## **Contribuições da Apine para a Consulta Pública MME 151/2023 – Aprimoramentos metodológicos propostos pela CPAMP para o ciclo 2022/2023**

A Apine vem por meio desse documento apresentar suas considerações à Consulta Pública MME 151/2023 que tem como objetivo contribuir para a proposta da equipe de trabalhos técnicos da Comissão Permanente para Análise de Metodologias e Programas Computacionais do Setor Elétrico - CPAMP referente a (i) Representação híbrida de usinas hidrelétricas e eficiência do modelo Newave; (ii) Representação de cenários de ventos; (iii) Avaliação da parametrização do CVaR com o Sumário Executivo 2022/2023.

Fator de Produção Nordeste Interior

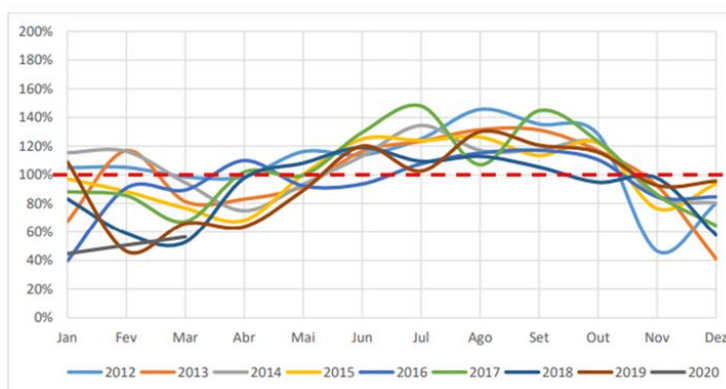
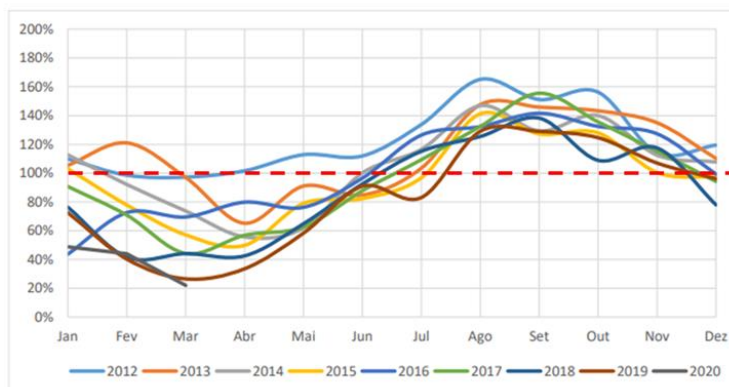
Entretanto, a consideração de apenas um parque equivalente (PEE) representado no Submercado Nordeste não nos parece adequado. Apesar da sazonalidade dos parques

localizados nas áreas litoral e interior da região apresentar características similares, os parques litorâneos apresentam uma sazonalidade mais acentuada.

Do ponto de vista da melhor representação, o mais adequado seria a consideração de ao menos dois PEE na região nordeste.
